DODATEK Č. 4
KE SMLOUVĚ O DÍLO ze dne 16. 01. 2023
podle § 2586 a násl. zákona č. 89/2012 Sb., občanský zákoník („OZ“)
(„Smlouva“)

Předmětem tohoto dodatku je změna smlouvy o dílo ze dne 16. 01. 2023 v článku 13. CENA ZA DÍLO v rámci zakázky s názvem „Vybudování chodníku podél sil. I/13 ul. Děčínská II. et., Česká Kamenice“.

Změnový list č.: 4	Stavba: Vybudování chodníků podél sil.I/13 ul. Děčínská, II etapa	Datum vydání: 15.12.2023
strana číslo: 1	Název změny: Změny konstrukce lávky 2

Změnový list č.: 5	Stavba: Vybudování chodníků podél sil.I/13 ul. Děčínská, II etapa	Datum vydání: 15.12.2023
strana číslo: 1	Název změny: Změny chodníku v úseku č.4 včetně odvodnění

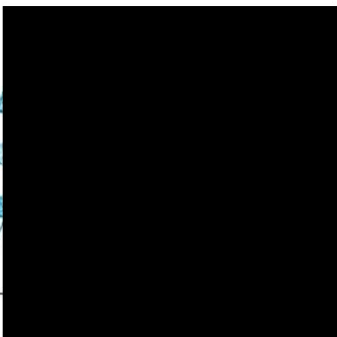
Založení lávky č.2 bylo umístěno za křídlo mostu ev.č. 13-090, které je ale v horším technickém stavu, než předpokládal projekt. Proto se přistoupilo ke změně založení na obou březích.

Na levém břehu byly provedeny čtyři kusy pilot pr. 282 mm , které bude spojovat železobetonový úložný práh. Na pravém břehu byly provedeny pouze dvě piloty vzhledem k tomu, že nad přímo nad základem lávky je vzdušné vedení ČEZ.

Změnou založení došlo i k prodloužení lávky č. 2 na 16,40m.

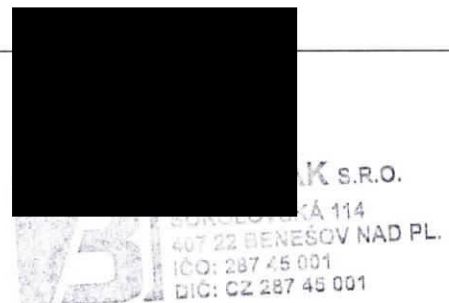
V úseku č.4 bylo vzhledem k inženýrským sítím, které vedou v půdorysu chodníku nemožné hlubinné zakládání, proto bylo zvoleno založení plošné na gabionové opěrné zdi. Konstrukce chodníku je změněna z ocelové konstrukce na pilotách na chodník stejných rozměrů, ale z betonové dlažby s obrubníkem.

Se změnou konstrukce souvisí i odvodnění krajnice vozovky, které bude řešeno dvěma podchodníkovými vpustmi, které budou zaústěny do stávajícího odvodnění, které bylo nalezeno při zemních pracích v tomto úseku.

Záměna úseku ocelových konstrukcí chodníku v úseku č. 4 za gabionovou opěrnou zídku nemá vliv na funkčnost chodníku jako takového.
